Ministero dell' Ambiente e della Sicurezza Energetica

Parere n. 198 del 31/08/2023

Progetto	<p><i>Valutazione Impatto Ambientale</i></p> <p>Progetto di fattibilità tecnica bypass ferroviario di Augusta</p> <p>ID_VIP: 9617</p>
Proponente	<p>RFI S.p.A</p>

Figura 6 Alternative di progetto

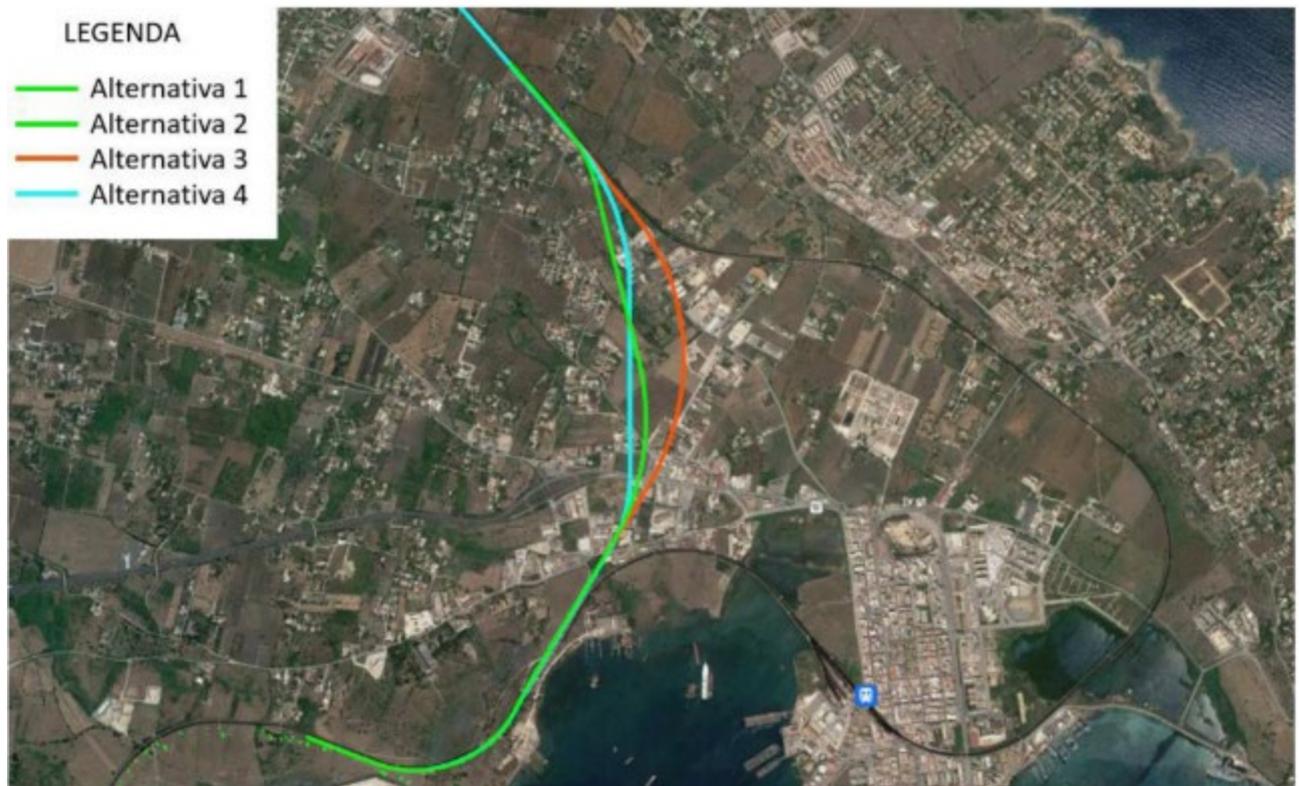
La Commissione ritiene adeguata l'analisi delle alternative fornita dal Proponente per giustificare l'opzione prescelta.
